関原発第55号
2022年5月9日

美浜発電所原子炉施設保安規定変更認可申請書の補正について

美浜発電所原子炉施設保安規定変更認可申請書の補正内容

別添 美浜発電所原子炉施設保安規定変更前後比較表

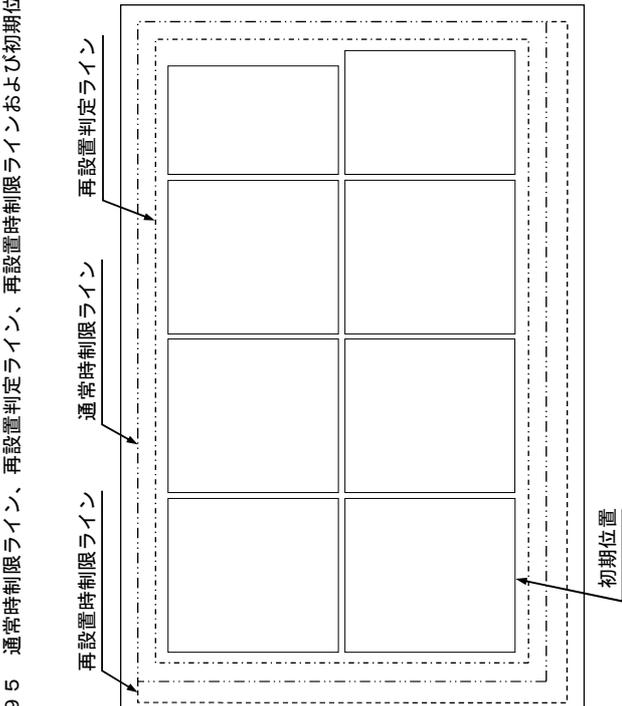
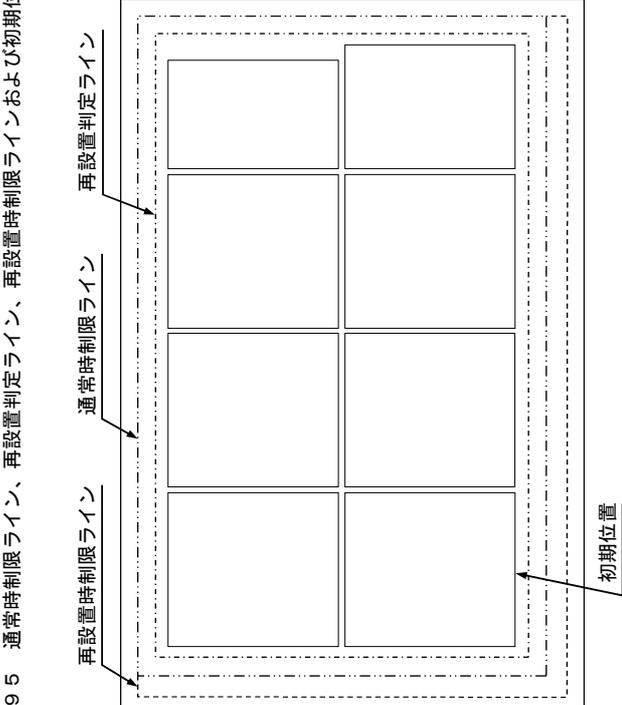
変更前	変更後	理由
<p>(予防保全を目的とした点検・保修を実施する場合)</p> <p>第 89 条 各課(室)長(品質保証室長、品質保証室課長、安全・防災室課長、安全・防災室課長、所長室長、所長室課長(総務)、技術課長、保全計画課長、電気工事グループ課長、機械工事グループ課長および土木建築工事グループ課長(以下、「品質保証室長等」という。本条において同じ。))を除く。は、予防保全を目的とした点検・保修を実施するため、計画的に運転上の制限外に移行する場合は、当該運転上の制限を満足しないことと判断した場合に要求される措置※¹を要求されるものとする。</p> <p>2. 各課(室)長(品質保証室長等を除く。))は、予防保全を目的とした点検・保修を実施するため、計画的に運転上の制限外に移行する場合であって、当該運転上の制限を満足していないと判断した場合に要求される措置を要求される完了時間の範囲を超えて実施する場合は、あらかじめ必要な安全措置※¹を定め、原子炉主任技術者の確認を得て実施する※²。</p> <p>3. 各課(室)長(品質保証室長等を除く。))は、表 89-1 で定める設備について、保全計画に基づき定期的に行う点検・保修を実施する場合は、同表に定める点検時の措置※¹を実施する。</p> <p>4. 第 1 項、第 2 項および第 3 項の実施については、第 88 条第 1 項の運転上の制限を満足しない場合とはみなさない。</p> <p>5. 各課(室)長(品質保証室長等を除く。))は、第 1 項、第 2 項または第 3 項に基づく点検・保修を行う場合、関係課(室)長と協議し実施する。</p> <p>6. 第 1 項、第 2 項および第 3 項の実施に当たっては、運転上の制限外へ移行した時点を点検・保修に対する完了時間の起点とする。</p> <p>7. 第 1 項を実施する場合、各課(室)長(品質保証室長等を除く。))は、運転上の制限外に移行する前に、運転上の制限外に移行した段階で要求される措置※²を順次実施し、その全てが終了した時点から 24 時間以内に運転上の制限外に移行する。なお、移行前に実施した措置については、移行時点で完了したもののみならず。</p> <p>8. 第 1 項、第 2 項または第 3 項に基づき運転上の制限外に移行する場合は、第 88 条第 3 項、第 7 項、第 8 項、第 9 項および第 10 項に準拠する。なお、第 3 項に基づき運転上の制限外に移行する場合は、「要求される措置」を「点検時の措置」に読み替えるものとする。</p> <p>9. 各課(室)長(品質保証室長等を除く。))は、第 1 項または第 3 項の場合において要求される措置または点検時の措置を完了時間内に実施できなかった場合は第 2 項の場合において安全措置を実施できなかった場合は、当該運転上の制限を満足しないことと判断する。</p> <p>10. 各課(室)長(品質保証室長等を除く。))は、運転上の制限外へ移行した場合および運転上の制限外から復帰していることと判断した場合は当直課長に通知する。</p> <p>11. 各課(室)長(品質保証室長等を除く。))は、第 2 項に基づき点検・保修および第 3 項において、完了時間を超過して点検・保修を実施後、運転上の制限外から復帰していることと判断した場合は、原子炉主任技術者に報告する。</p> <p>(以下略)</p>	<p>(予防保全を目的とした点検・保修を実施する場合)</p> <p>第 89 条 各課(室)長(品質保証室長、品質保証室課長、安全・防災室長、安全・防災室課長、所長室長、所長室課長(総務)、技術課長、保全計画課長、電気工事グループ課長および機械工事グループ課長(以下、「品質保証室長等」という。本条において同じ。))を除く。は、予防保全を目的とした点検・保修を実施するため、計画的に運転上の制限外に移行する場合は、当該運転上の制限を満足しないことと判断した場合に要求される措置※¹を要求されるものとする。</p> <p>2. 各課(室)長(品質保証室長等を除く。))は、予防保全を目的とした点検・保修を実施するため、計画的に運転上の制限外に移行する場合であって、当該運転上の制限を満足していないと判断した場合に要求される措置を要求される完了時間の範囲を超えて実施する場合は、あらかじめ必要な安全措置※¹を定め、原子炉主任技術者の確認を得て実施する※²。</p> <p>3. 各課(室)長(品質保証室長等を除く。))は、表 89-1 で定める設備について、保全計画に基づき定期的に行う点検・保修を実施する場合は、同表に定める点検時の措置※¹を実施する。</p> <p>4. 第 1 項、第 2 項および第 3 項の実施については、第 88 条第 1 項の運転上の制限を満足しない場合とはみなさない。</p> <p>5. 各課(室)長(品質保証室長等を除く。))は、第 1 項、第 2 項または第 3 項に基づく点検・保修を行う場合、関係課(室)長と協議し実施する。</p> <p>6. 第 1 項、第 2 項および第 3 項の実施に当たっては、運転上の制限外へ移行した時点を点検・保修に対する完了時間の起点とする。</p> <p>7. 第 1 項を実施する場合、各課(室)長(品質保証室長等を除く。))は、運転上の制限外に移行する前に、運転上の制限外に移行した段階で要求される措置※²を順次実施し、その全てが終了した時点から 24 時間以内に運転上の制限外に移行する。なお、移行前に実施した措置については、移行時点で完了したもののみならず。</p> <p>8. 第 1 項、第 2 項または第 3 項に基づき運転上の制限外に移行する場合は、第 88 条第 3 項、第 7 項、第 8 項、第 9 項および第 10 項に準拠する。なお、第 3 項に基づき運転上の制限外に移行する場合は、「要求される措置」を「点検時の措置」に読み替えるものとする。</p> <p>9. 各課(室)長(品質保証室長等を除く。))は、第 1 項または第 3 項の場合において要求される措置または点検時の措置を完了時間内に実施できなかった場合は第 2 項の場合において安全措置を実施できなかった場合は、当該運転上の制限を満足しないことと判断する。</p> <p>10. 各課(室)長(品質保証室長等を除く。))は、運転上の制限外へ移行した場合および運転上の制限外から復帰していることと判断した場合は当直課長に通知する。</p> <p>11. 各課(室)長(品質保証室長等を除く。))は、第 2 項に基づき点検・保修および第 3 項において、完了時間を超過して点検・保修を実施後、運転上の制限外から復帰していることと判断した場合は、原子炉主任技術者に報告する。</p> <p>(以下略)</p>	<p>組織改正に伴う変更(土木建築工事グループの廃止)</p>

図 114 空気吸収線量率等の測定場所

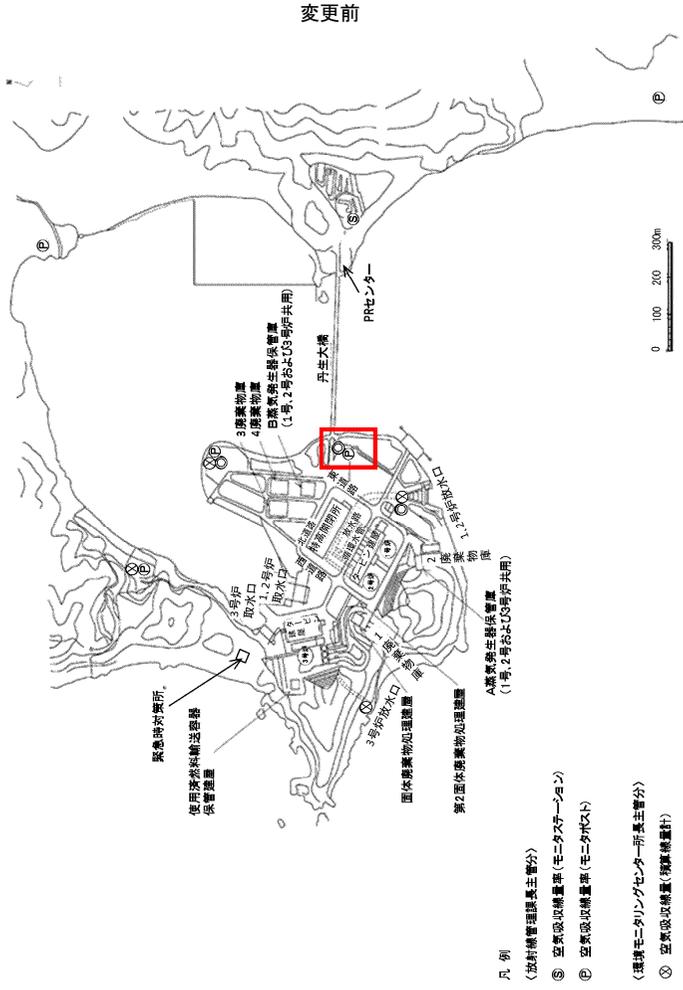
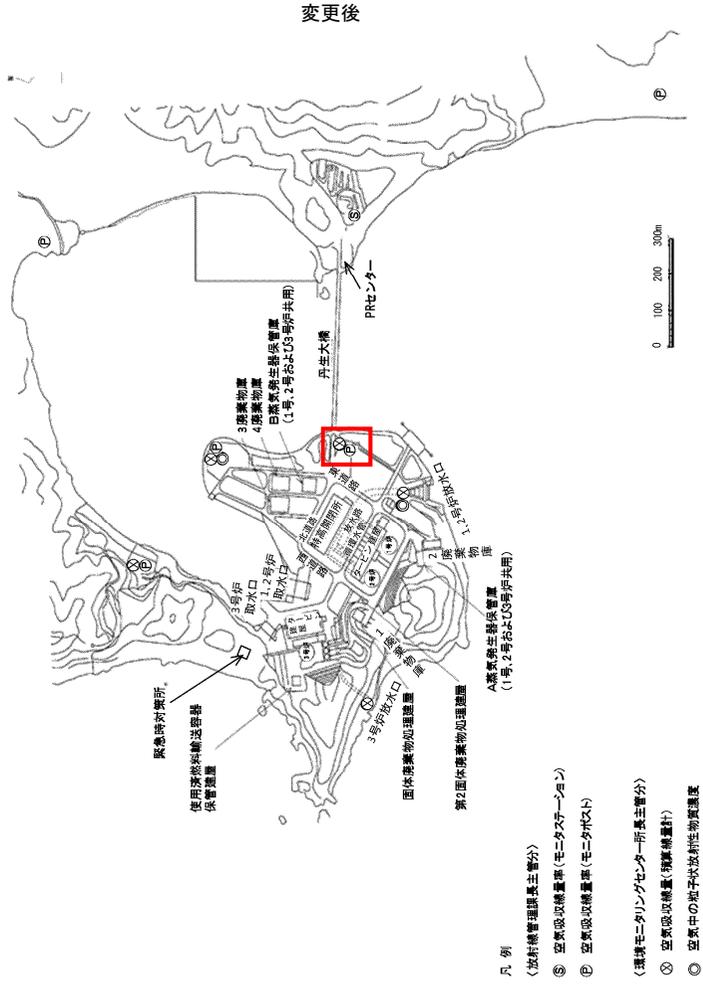
理由
記載の適正化

図 181 空気吸収線量率等の測定場所

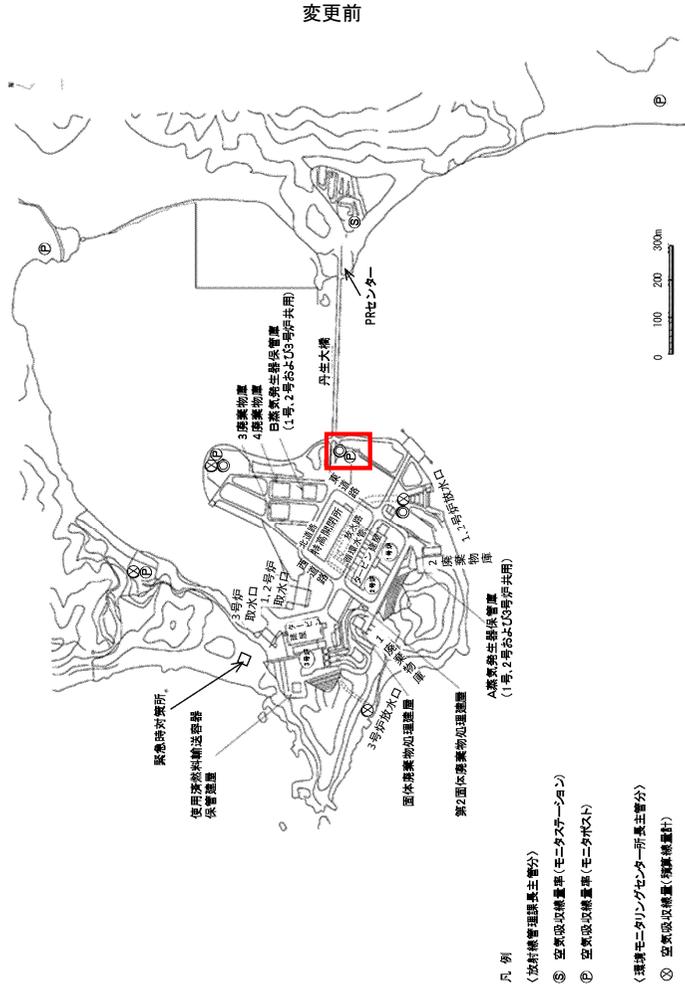
理由
記載の適正化

図 1 8 9 原子力防災組織図

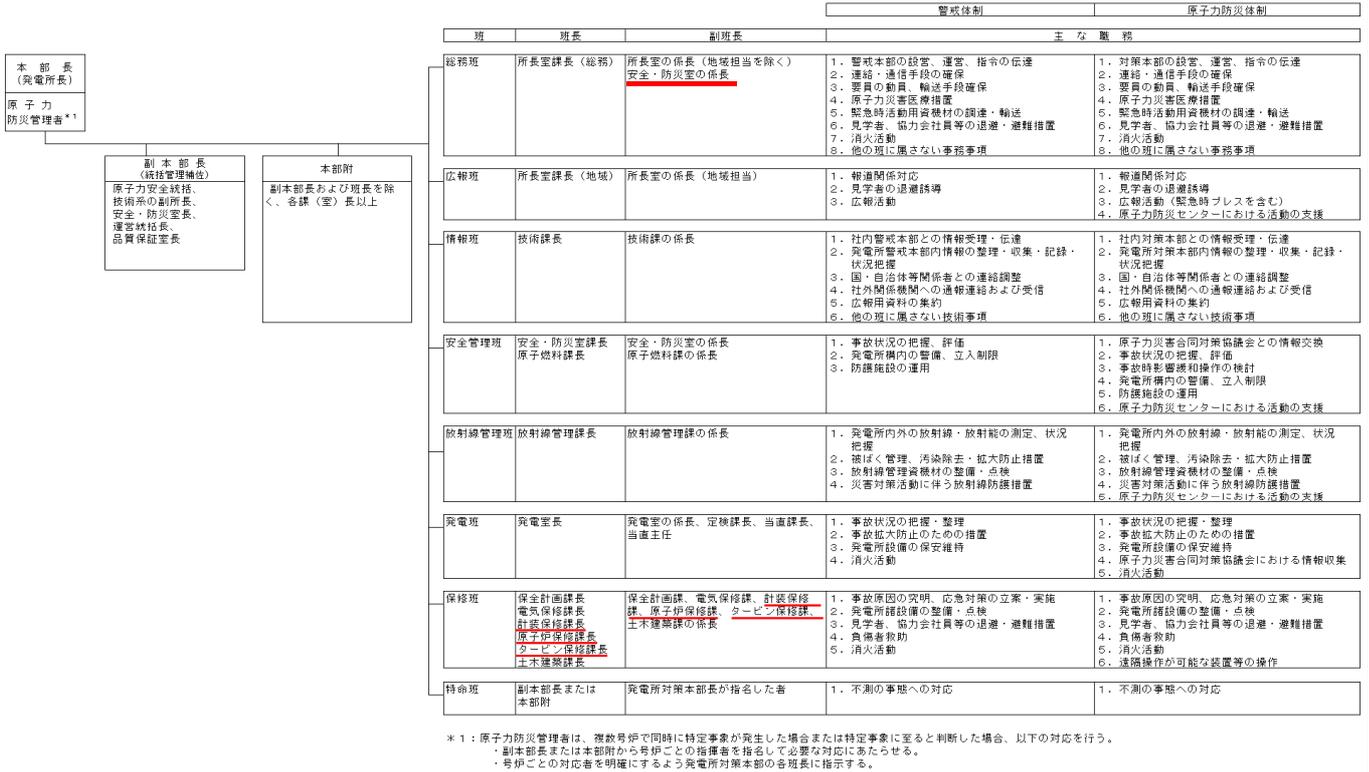
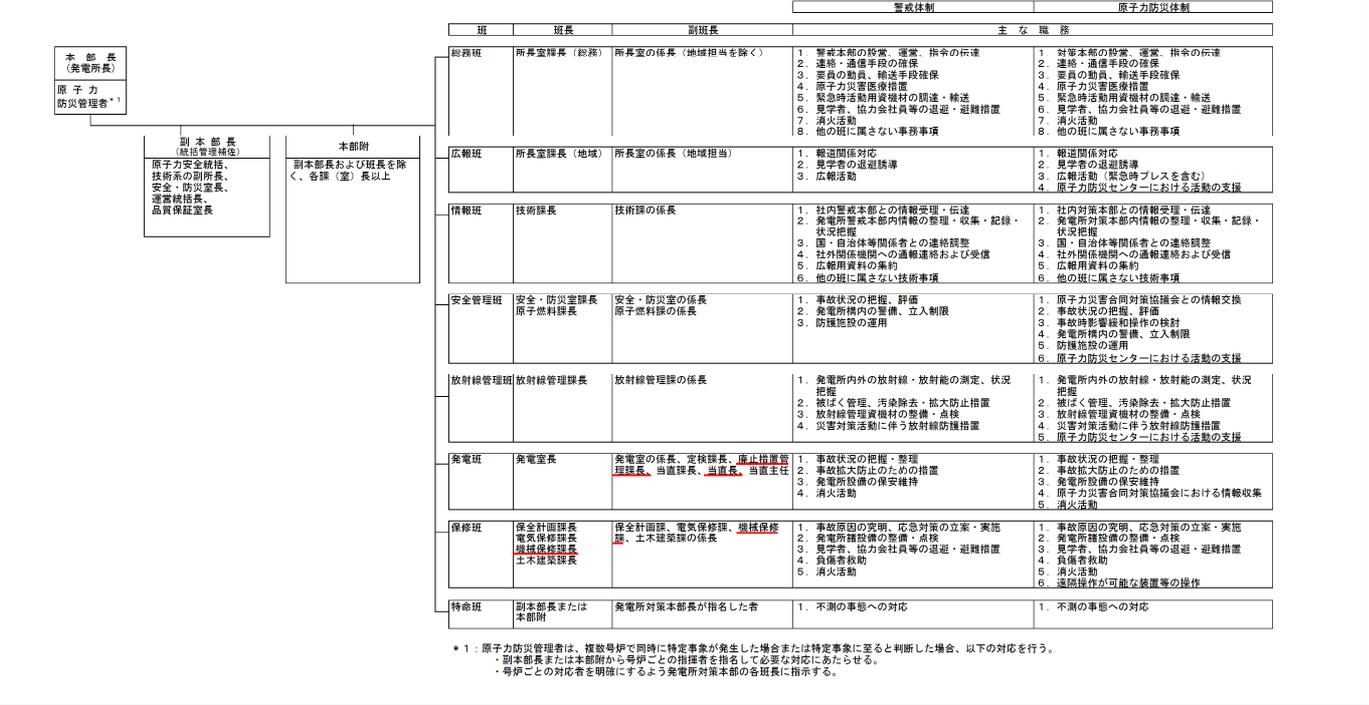
記載の適正化
組織改正に伴う変更（廃止措置プラントの体制見直し）
組織改正に伴う変更（原子力発電所の保修関係組織の統合）
